福建竹天下置业发展有限公司

竹天下文化广场商业街

规划变更方案

二零一五年一月·福州

图名:
十二层平面图

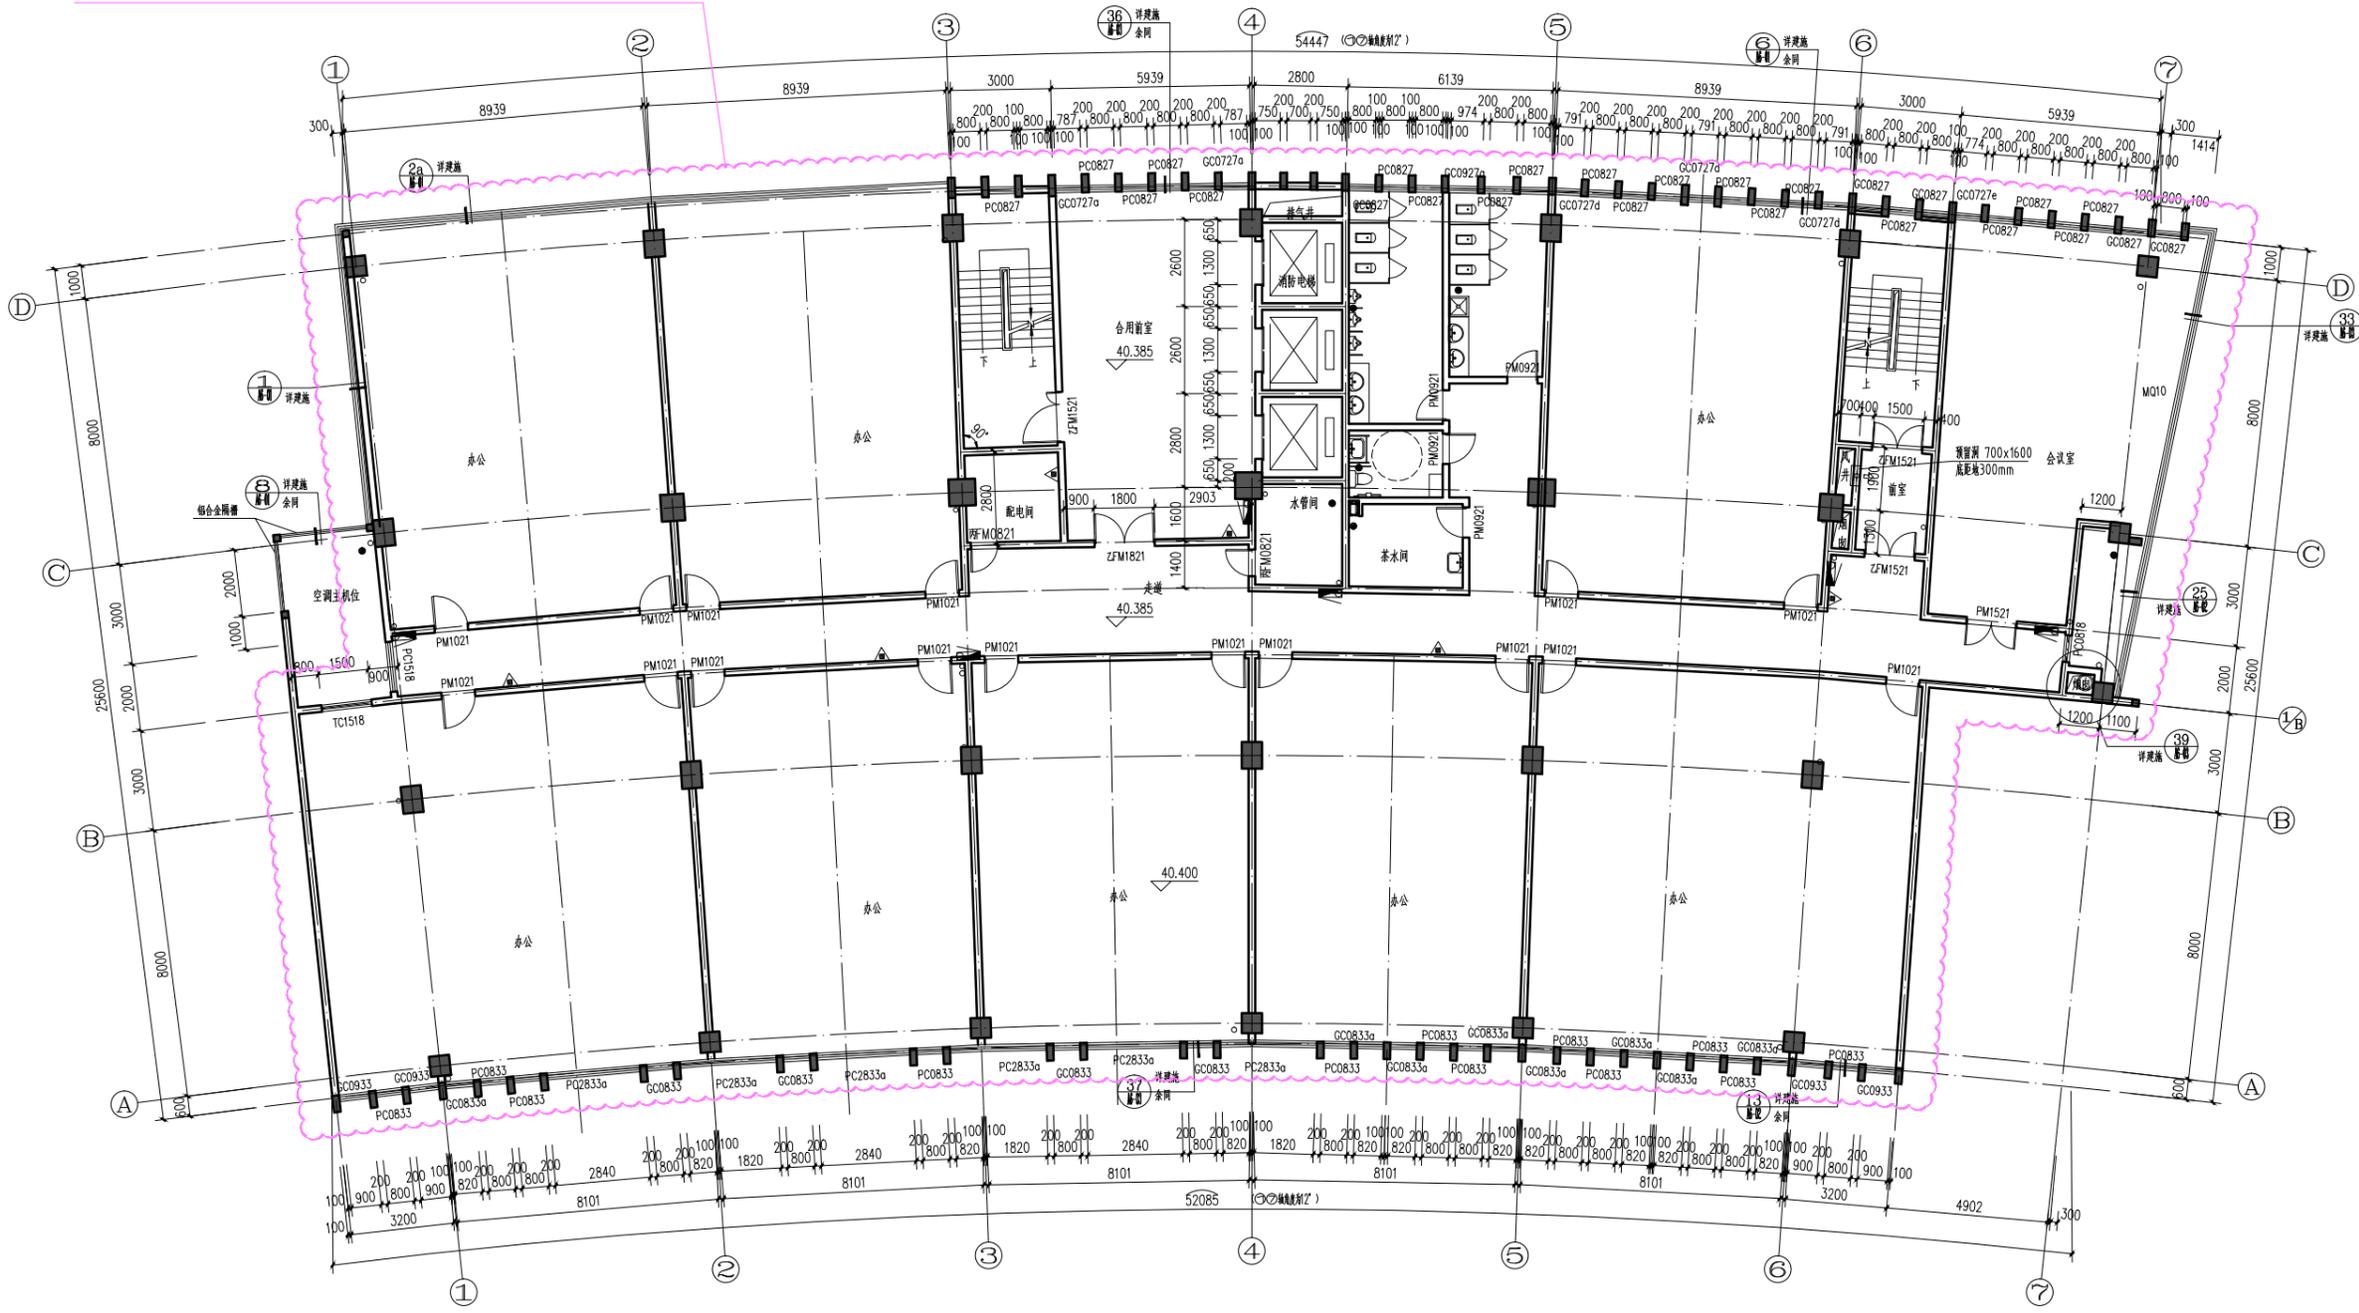
十二层原设计走道南侧1~6轴同一柱跨内两间小开间办公隔墙取消，两间办公改为一间办公；走道北侧1~2、2~3、5~6轴同一柱跨内两间小开间办公隔墙取消，两间办公改为一间办公，4~5轴办公室改为公共卫生间和茶水间，6~7轴办公室改为会议室；原设计所有办公室内部卫生间和操作间取消；

变更内容:
1. 十二层原设计走道南侧1~6轴同一柱跨内两间小开间办公隔墙取消，两间办公改为一间办公；
2. 走道北侧1~2、2~3、5~6轴同一柱跨内两间小开间办公隔墙取消，两间办公改为一间办公，4~5轴办公室改为公共卫生间和茶水间，6~7轴办公室改为会议室；
3. 原设计所有办公室内部卫生间和操作间取消；

十三层平面图

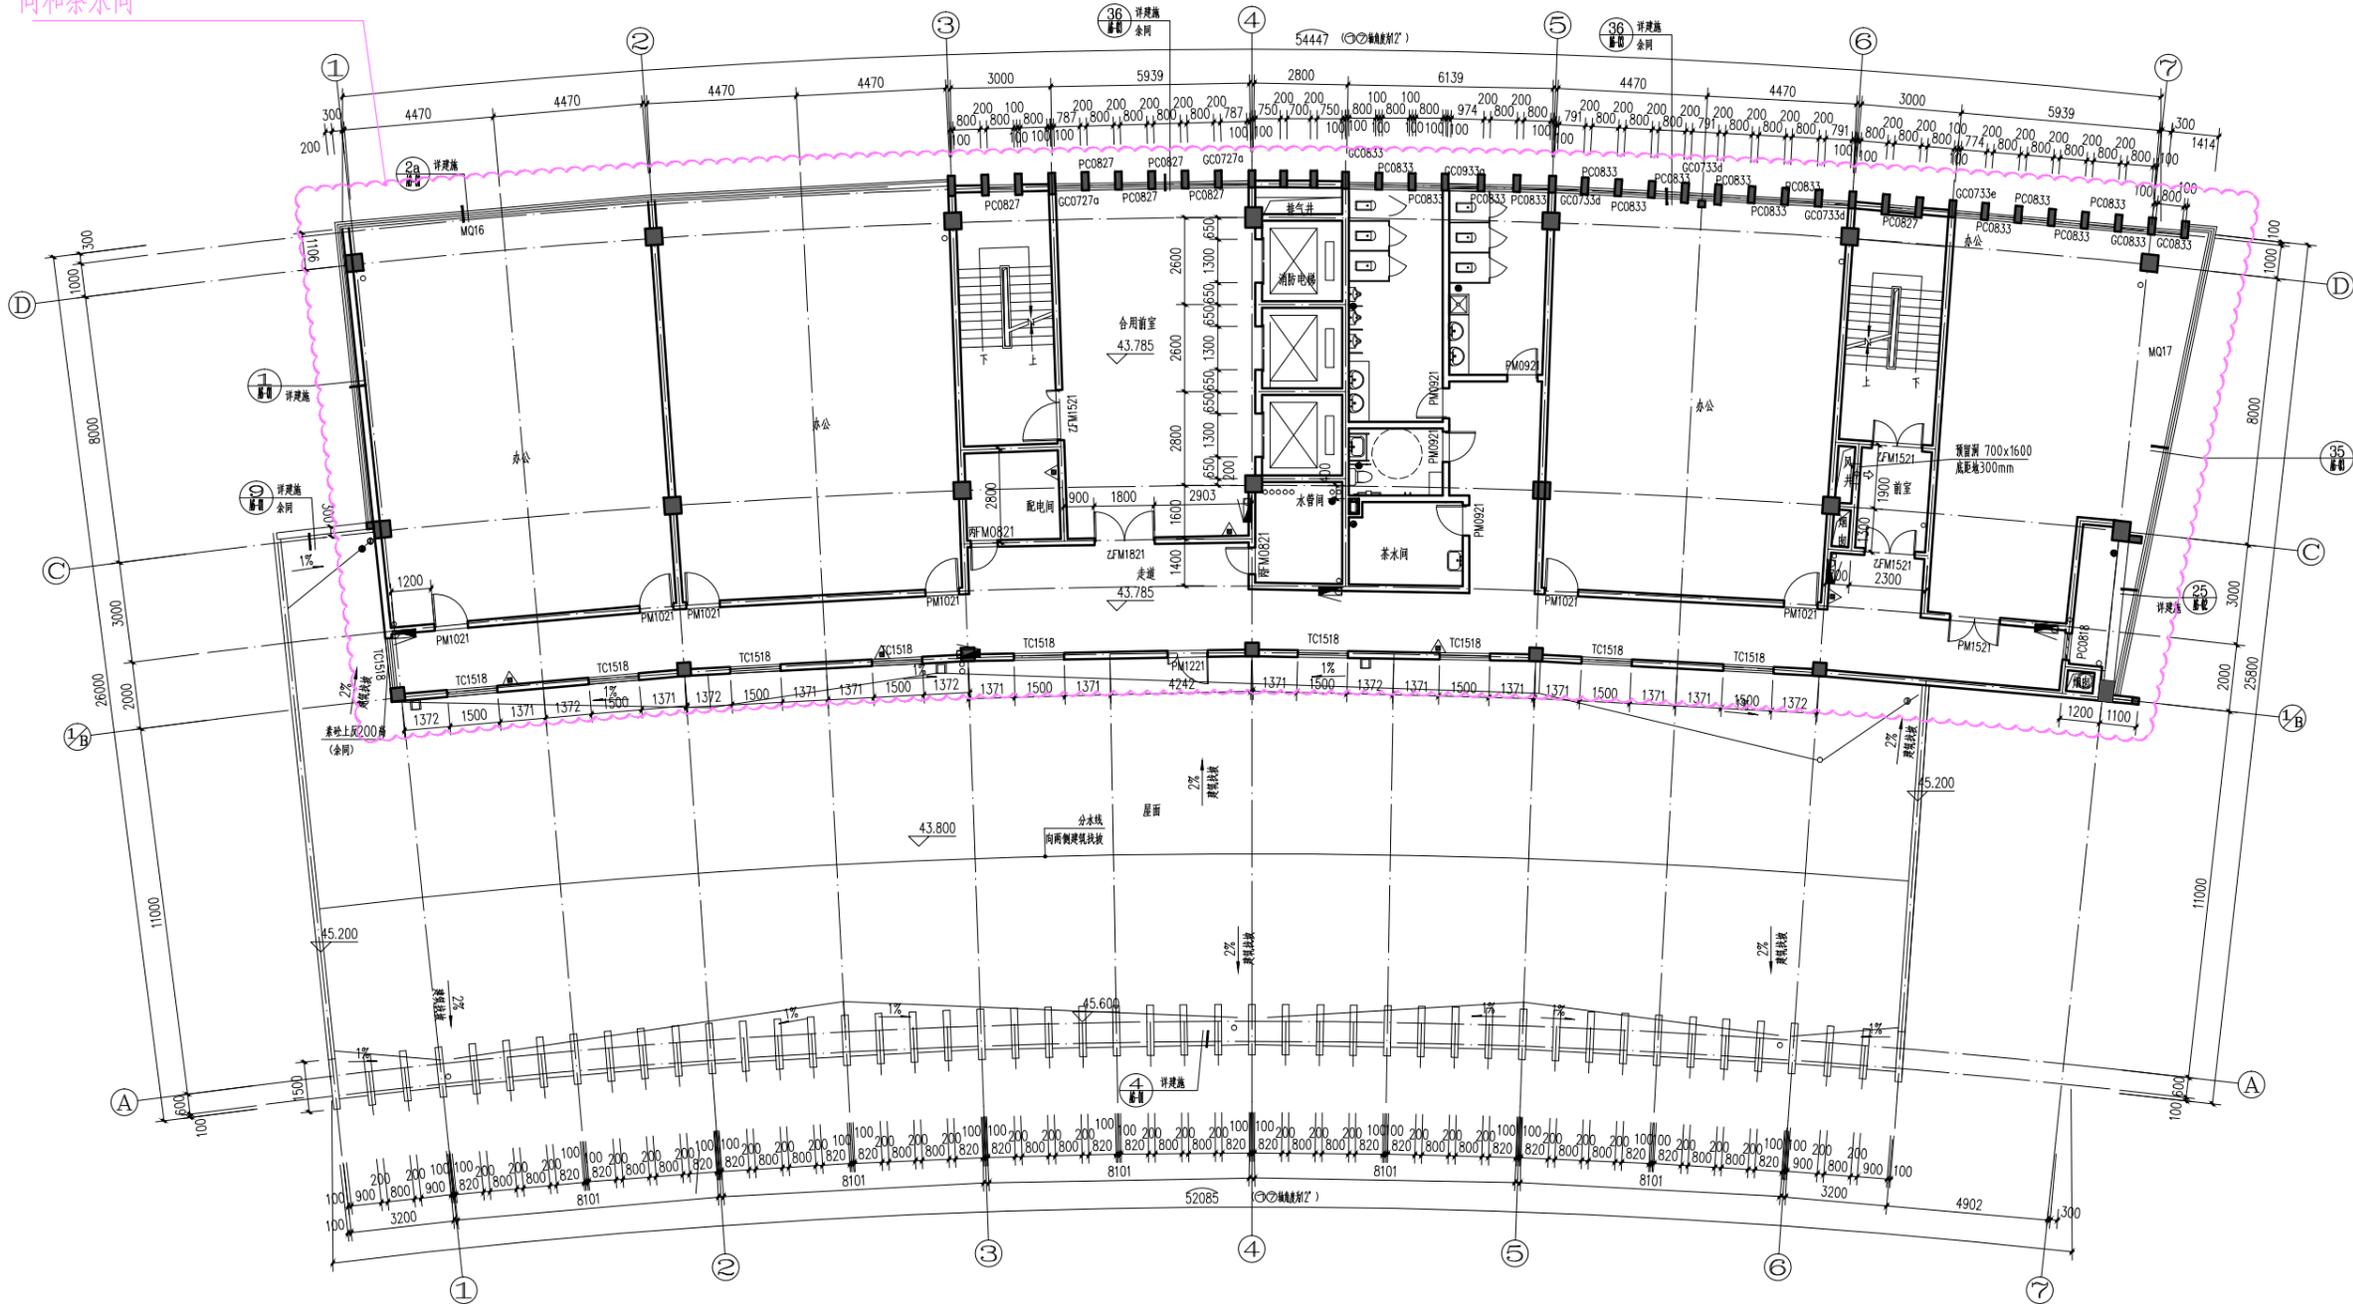
十三层原设计中1~2、2~3、5~6轴同一柱跨内两间小开间办公隔墙取消，两间办公改为一间办公，所有办公室内部卫生间和操作间取消，4~5轴办公室改为公共卫生间和茶水间

变更内容:
1. 十三层原设计中1~2、2~3、5~6轴同一柱跨内两间小开间办公隔墙取消，两间办公改为一间办公，4~5轴办公室改为公共卫生间和茶水间。
2. 所有办公室内部卫生间取消。
